# 志賀原子力発電所2号炉 敷地の地質・地質構造について

敷地内断層の活動性評価  
(コメント回答)

2022年3月14日  
北陸電力株式会社

# 上載地層法(S-4) 35m盤トレンチ追加掘削結果

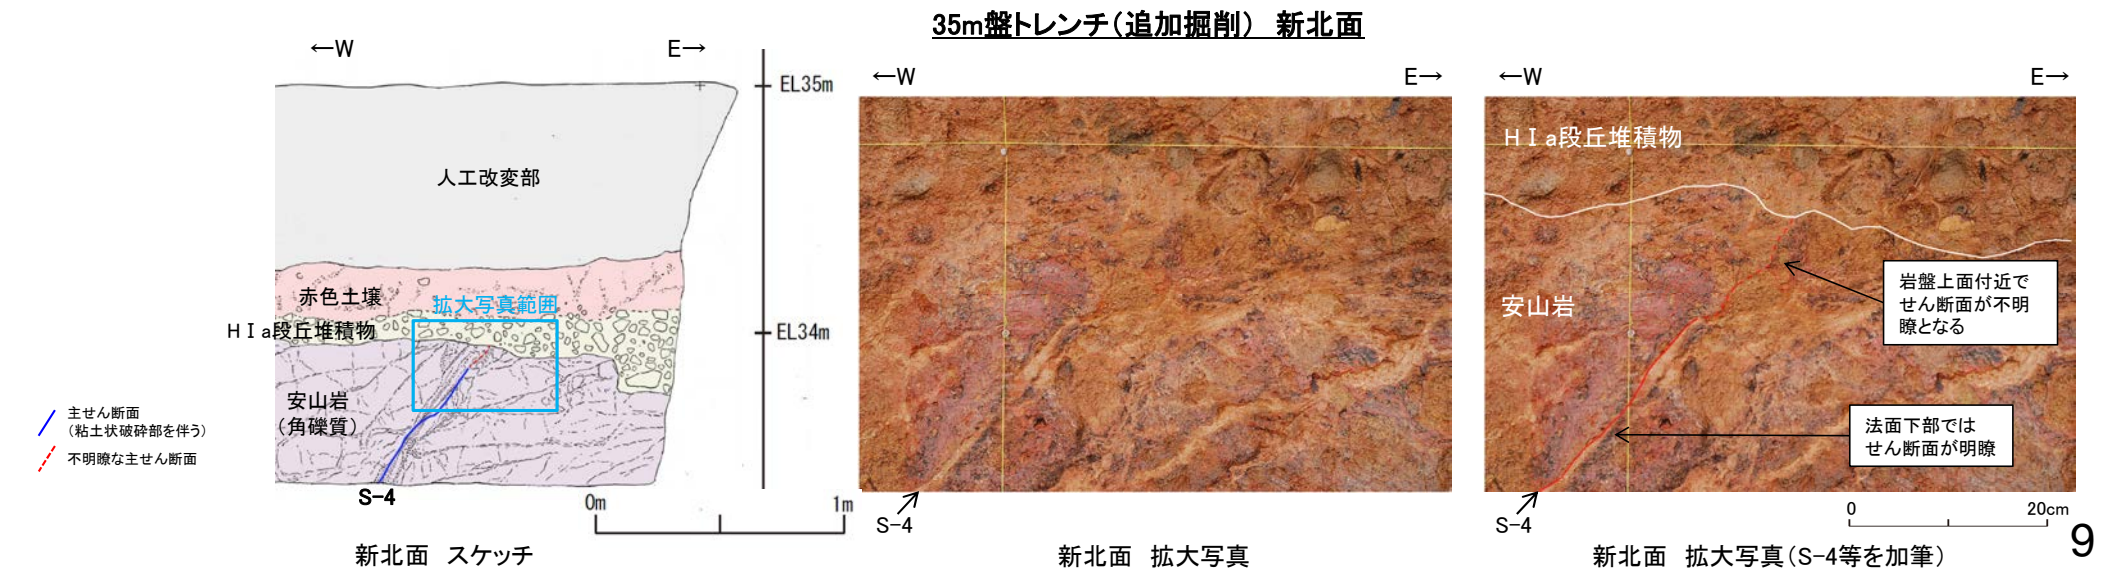
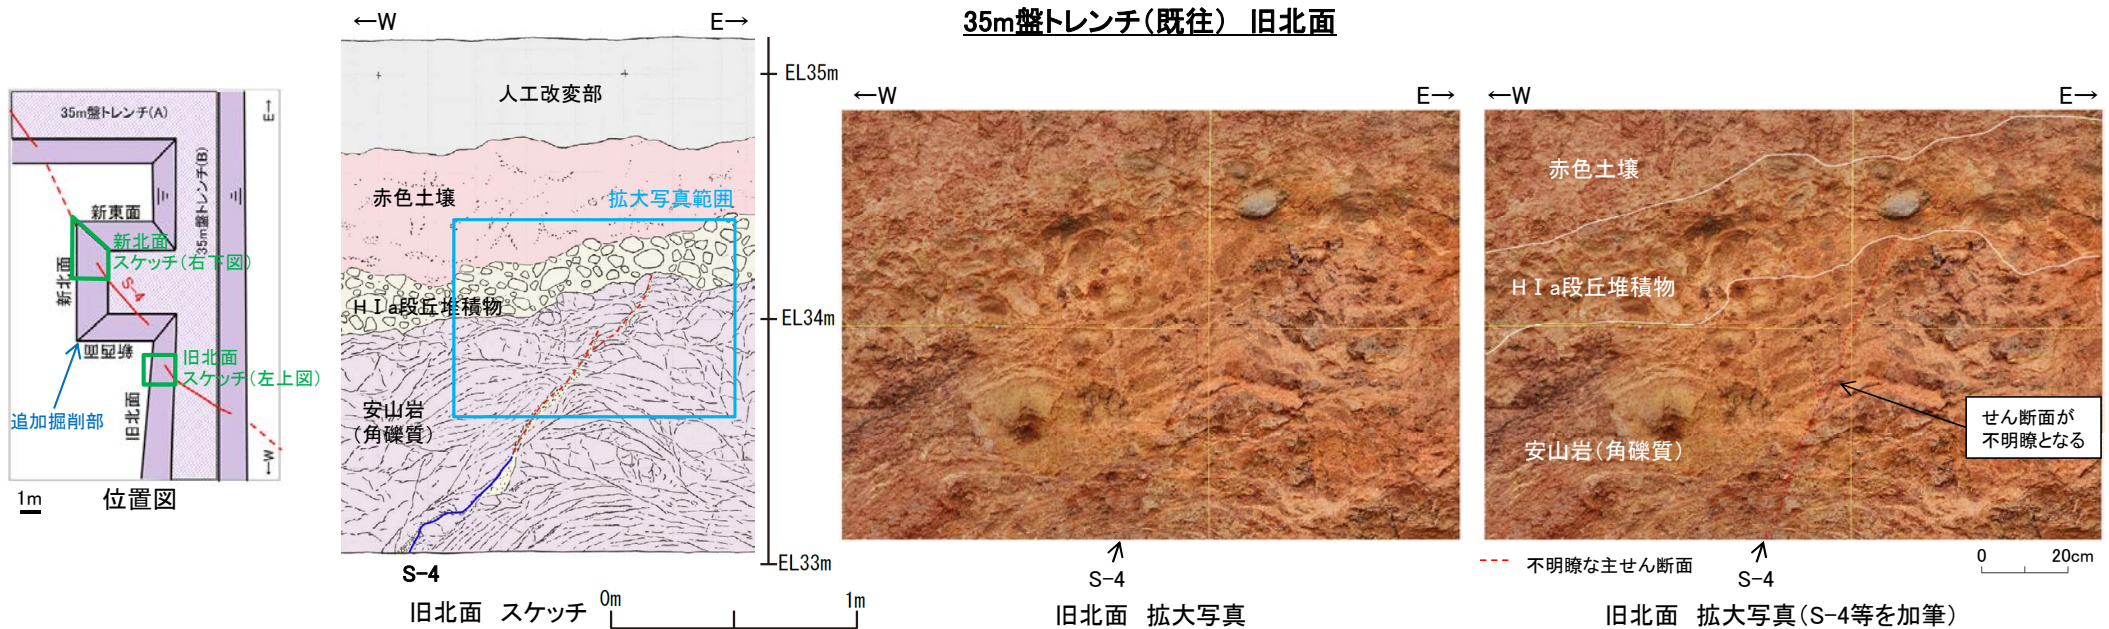
S-4(上載地層法)	118	現地調査	2021.11.18, 19	35m盤トレンチについて、当該地点で上載地層を用いた手法により活動性を評価するのであれば、断層位置が判別できる露頭を改めて示した上で、説明すること。また、岩盤と上載地層との境界部についても、認定根拠を具体的に示すこと。	今回説明	
S-4(上載地層法)	119	現地調査	2021.11.18, 19	35m盤法面の施工時の記録等があれば提示すること。	今回説明	
海岸部	120	現地調査	2021.11.18, 19	K-2とK-5の会合部のスケッチと写真及び現状が異なっているように見えるため、スケッチの作成時期やスケッチへの投影の方法が分かるように示すこと。	今回説明	
露頭・ボーリングコア	121	現地調査	2021.11.18, 19	変質鉍物脈と断層との関係については、薄片観察に加え、露頭やボーリングコアでの目視レベルでも詳細な観察を行い、整理して説明すること。	今回説明	
ボーリングコア	122	現地調査	2021.11.18, 19	ボーリングコアで柱状図に記載していない軟質部や条線が認められる箇所について、連続する断層かどうか確認すること。 ・H-6.5' 孔の深度61.5m ・G'-1.5-30孔の深度36.6m ・H-6.5' 孔の深度76.7m	今回説明	
薄片観察(鉍物脈法)	123	現地調査	2021.11.18, 19	断層の最新面が不明瞭になっているものもあり、鉍物脈が明瞭に横断しているように見えない箇所があるため、鉍物脈が最新面を横断するとの状況について、改めて追加観察を行うこと。 ・S-1(H-6.7' 孔)の面2 ・S-4(E-8.50'' 孔)の面2 ・S-5(R-8.1-1-3孔)の面1 ・S-7(H-5.7' 孔)の面2 ・K-3(M-2.2孔)の面1	今回説明	No.113と合わせて回答
薄片観察(鉍物脈法)	124	現地調査	2021.11.18, 19	敷地内断層との比較に用いている福浦断層の薄片観察結果については、含まれる変質鉍物の種類の分析結果も含めて、より詳細に説明すること。また、断層中に認められる積層構造について、薄片観察に加え、露頭での観察結果についても詳細に記載すること。	今回説明	No.114と合わせて回答

○旧北面では岩盤のタマネギ状風化の影響によりせん断面が不明瞭となっていたことから、追加掘削を実施した結果、新北面では岩盤の風化の影響が小さくなり、法面下部ではせん断面が明瞭に確認できるようになった。  
 ○ただし、S-4の上方に分布するH I a段丘堆積物に変位・変形は認められないものの、S-4は岩盤上面付近で不明瞭となる。

○追加掘削を実施した結果、上載地層に変位・変形は認められないものの、断層が岩盤上面付近で不明瞭になっていることから、35m盤トレンチをS-4の活動性評価の主たる根拠には用いない。
